**Do wszystkich zainteresowanych
nr postępowania 199/2009**

Numer pisma: GDDKiA-O/WA/R.2/A.Z./197/2010

Dotyczy: postępowania o udzielenie zamówienia publicznego prowadzonego w trybie przetargu nieograniczonego na: **"Budowę drogi ekspresowej S-2 od węzła „Konotopa” do węzła „Puławska” długości ok. 15 km wraz z odcinkiem drogi ekspresowej długości ok. 5 km łączącej węzeł „Lotnisko” z węzłem „Międzynarodowy Port Lotniczy Okęcie” i z węzłem „Marynarska”.**

Etap III: Południowa Obwodnica Warszawy S2 – odcinek od węzła „Konotopa” (bez węzła) do węzła „Lotnisko” (bez węzła)”.

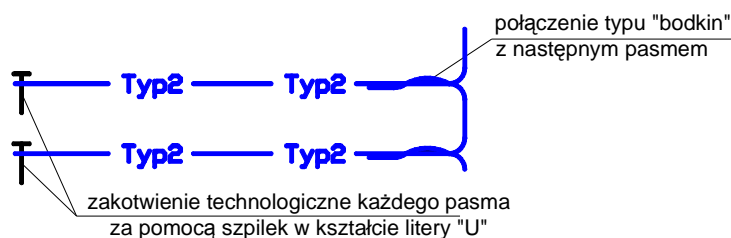
Geosiatki jednokierunkowe należy układać w kierunku prostopadłym do lica ściany.

Przed przystąpieniem do robót należy przygotować pasma geosiatki jednokierunkowej o długości efektywnej (długość zakotwienia pasma w nasypie wynikająca z projektu + odcinek na wywinięcie oraz połączenie z pasmem następnym – dodatkowo ok. 1,1m) i układać je obok siebie na styk, bez zakładu. Ostatnia warstwa geosiatek powinna mieć wywinięcie około 2m.
